Meie 05.05.2025 nr 7.1-2/25/6647-2

**Anija vald Kehra linn Keskuse tn 1//Kooli
haljasala 1 kinnistute
projekteerimistingimuste eelnõu
kooskõlastamine märkustega**

Olete esitanud Transpordiametile kooskõlastamiseks Harju maakonna Anija valla Kehra linna Keskuse tn 1 (katastritunnus 29001:005:0016) ja Kooli haljasala 1 (katastritunnus 14101:001:0183) kinnistute projekteerimistingimuste eelnõu (menetlus nr 478705, EHR kood nr 121437671) kauplushoone püstitamiseks.

Joonis 1. Ristumiskoha pikikaldade kujundamine

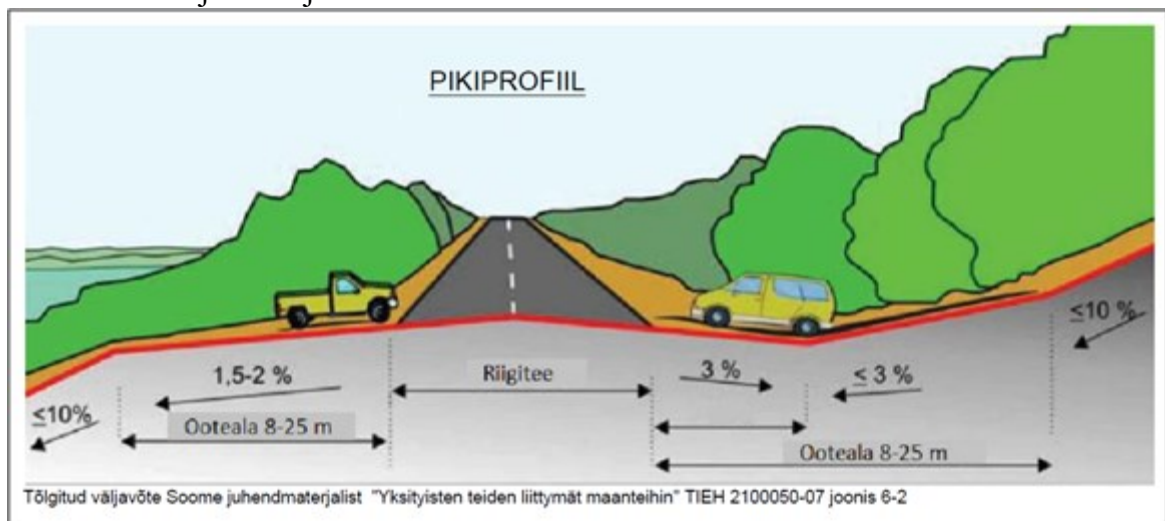
10. Ristumiskoht projekteerida riigiteega võimalikult täisnurga all. Ristumiskoha pikikalded määrata vastavalt alltoodud joonise põhimõtetele arvestusega, et riigitee alusele maale sademevett üldjuhul ei juhitata.
